Gegenstand: Bebauungsplanverfahren Nr. 1/22 „Verkehrsraumneugestaltung Bismarckstraße und Erlanger Straße“  
hier: Sicherheitsaudit; Auditbericht Voruntersuchung / Auditphase 1 vom 04.11.2022, Dipl.-Ing. Peter Wolf  
– Stellungnahme und Behandlung; Abwägungsergebnis gemäß Beschluss Stadtrat am 25.10.2023

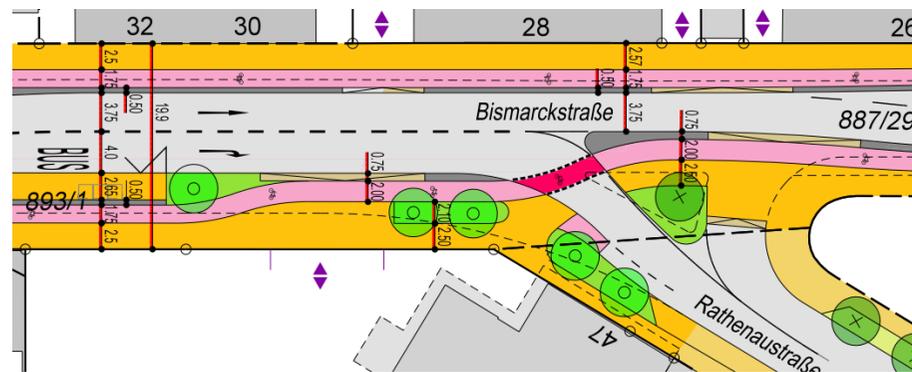
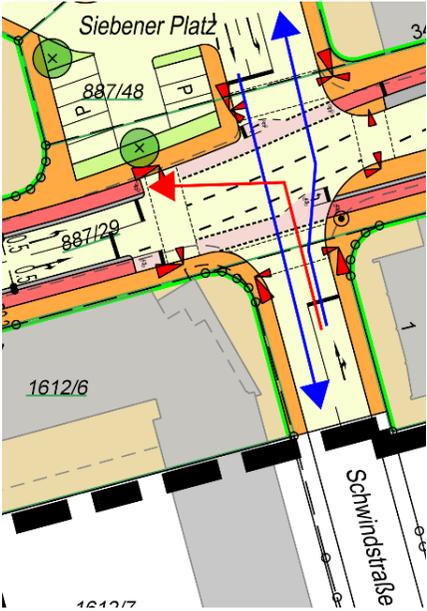
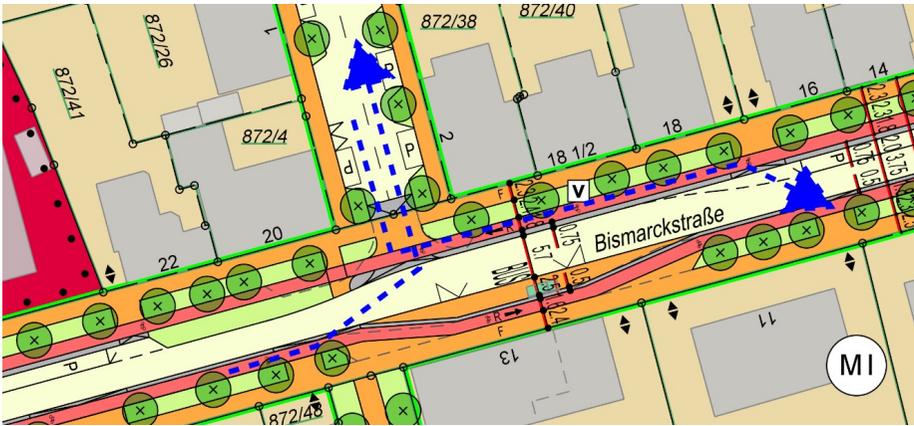
Nr.	Beschreibung	Stellungnahme und Behandlung
	 <ul style="list-style-type: none"> <li>▪ Für Fußgänger ist die Führung mit kurzem Einschwenken in die Rathenaustraße und Querung zurück in die Bismarckstraße (violette Route gemäß Skizze) umwegig und gleichzeitig sind die Sichtverhältnisse bei der Straßenquerung eingeschränkt auf den bevorrechtigten Abbiegeverkehr. Es ist davon auszugehen, dass Fußgänger auch die direkte Route (gestrichelte Führung) nutzen und dabei deutliche längere Querungswege im Konfliktbereich der Fahrbahn entstehen.</li> </ul>  <ul style="list-style-type: none"> <li>▪ Im Rahmen der Ortsbesichtigung wurde ein Geschwindigkeitsniveau für in die Rathenaustraße abbiegende Fahrzeuge beobachtet, dass gegenüber der Hauptrichtung nur wenig reduziert war. Die Konflikte mit querenden Fußgängern und Radfahrern werden dadurch noch verschärft.</li> <li>▪ Zur Erschließung (Zufahrt) von Gewerbeflächen auf dem Flurstück 891 (ebu Umformtechnik) wird in der Rathen-</li> </ul>

austraße ein separater Linksabbiegestreifen gemäß

Skizze angelegt. Diese Lösung ist sinngemäß bereits im Bestand vorhanden. Für den Einbiegevorgang in die Zufahrt muss der entgegengesetzt befahrene Rechtsabbiegestreifen befahren werden. Die Lösung widerspricht den Grundsätzen der Erkennbarkeit und Begreifbarkeit. Risiken und Verkehrsgefährdungen entstehen mit dem entgegenkommenden Radfahrer und Rechtsabbieger. Bei haltenden Bussen wird die Situation durch Sichteinschränkungen zusätzlich kritisch.

Die zu auditierenden Unterlagen enthalten eine Planungsvariante zu diesem Bereich:

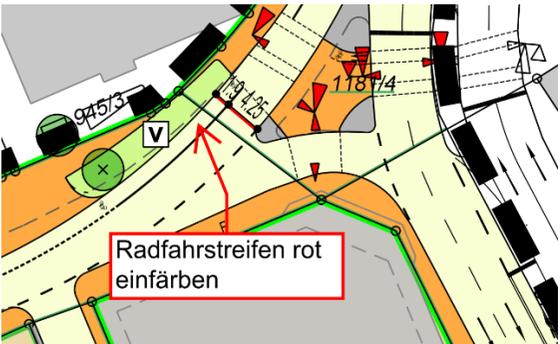
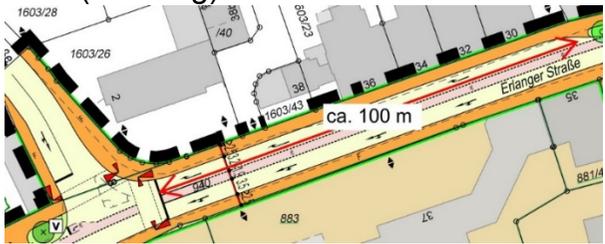
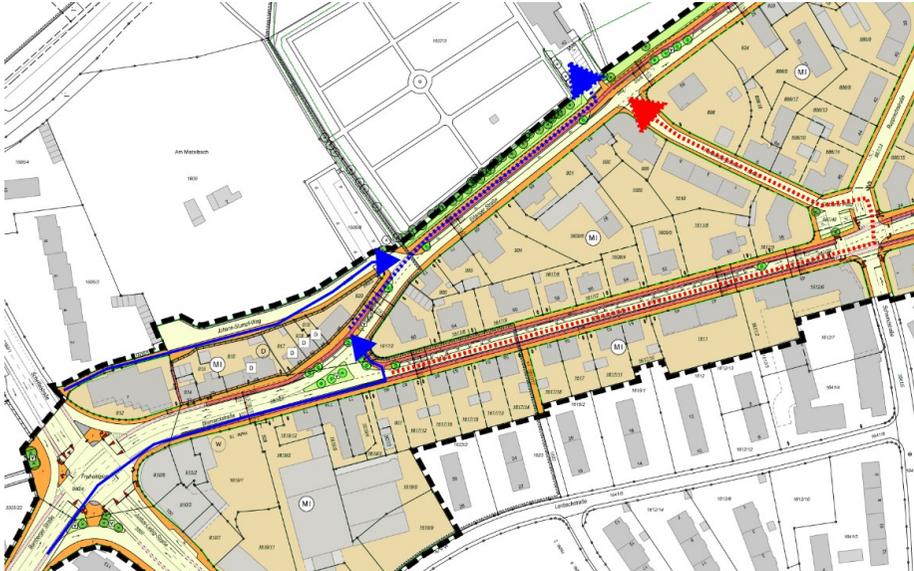
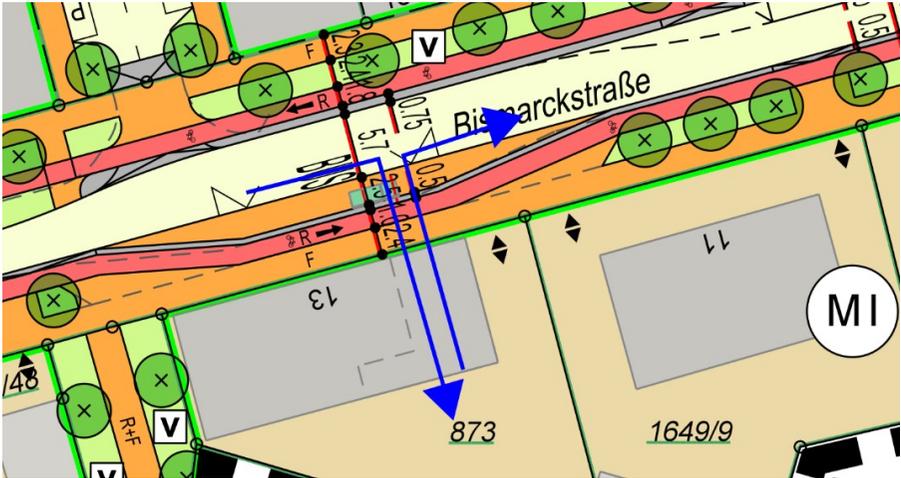
Die Anbindung der Rathenaustraße wird in der Geometrie weiter abgekröpft und kompakter gestaltet. Damit werden die Abbiegegeschwindigkeiten gesenkt. Geh- und Radwege werden

Nr.	Beschreibung	Stellungnahme und Behandlung
	<p>direkter über die Rathenaustraße geführt und die Zufahrt zum Gewerbestandort (ebu) entfällt.</p> <p>Der Abstand zwischen der Bushaltestelle und der Radfahrerfurt über die Rathenaustraße wird vergrößert und sorgt für bessere Sichtfelder bei haltenden Bussen.</p> <p>Der Rechtsabbieger aus der Rathenaustraße in die Bismarckstraße (geringer Anliegerverkehr) wird über eine Aufpflasterung über den bevorrechtigten Geh- und Radweg geführt.</p> <p><b>Aus Sicht der Verkehrssicherheit ist die Planungsvariante eindeutig vorzugswürdig.</b></p>	
<b>Radverkehr</b>		
11	<p><b>Angaben zu Radverkehrsstärken</b></p> <p>Bei der Dimensionierung von Radverkehrsanlagen differenziert die ERA nach „geringem Radverkehr“ und „hohen Radverkehrsstärken“.</p> <p>Entsprechende Angaben zu Radverkehrsstärken fehlen in der Planung. Nach den örtlichen Beobachtungen und der Führung der Haupt- und Nebenrouten im Radverkehrsnetz von Bayreuth kann zumindest für die Bismarckstraße voraussichtlich nicht von einem geringen Radverkehrsaufkommen ausgegangen werden.</p> <p>Die Planung sollte dahingehend konkretisiert werden. Angaben zur Radverkehrsbelastungen (Prognosehorizont 2035) sind eine wesentliche Planungsgrundlage.</p>	<p>Der Hinweis wird zur Kenntnis genommen. Keine Planänderung erforderlich.</p> <p><b><u>Begründung:</u></b> Gemäß Radverkehrskonzept handelt es sich im Bereich der Bismarckstraße um eine Nebenroute des Radverkehrsnetzes. Die Erlanger Straße ist nicht Bestandteil des klassifizierten Routennetzes für den Radverkehr. Die Hauptroute verläuft gemäß den Radverkehrskonzepten (inkl. Pendlerstrecken) im Planungsbereich nahezu parallel zu den Straßenzügen entlang des Grünzuges an der Mistel. Dementsprechend sind gemäß den RIN (Richtlinien für die integrierte Netzgestaltung) und der ERA die Radverkehrsanlagen an der Erlanger Straße unter die Kategorie IR V „innergemeindliche Radverkehrsanbindung“ (geringer Nutzungsanspruch bis 100 Fahrräder pro Stunde) und an der Bismarckstraße in die Kategorie IR IV „innergemeindliche Radverkehrsverbindung“ (mittlerer Nutzungsanspruch ca. 100-300 Fahrräder pro Stunde) einzustufen. Die Dimensionierung der Radverkehrsanlagen entsprechend der prognostizierten Radverkehrsstärken ist in der vorliegenden Planung unter der notwendigen Einbeziehung der örtlichen Gegebenheiten (eingeschränkt zur Verfügung stehender Verkehrsraum) anforderungsgerecht berücksichtigt.</p>
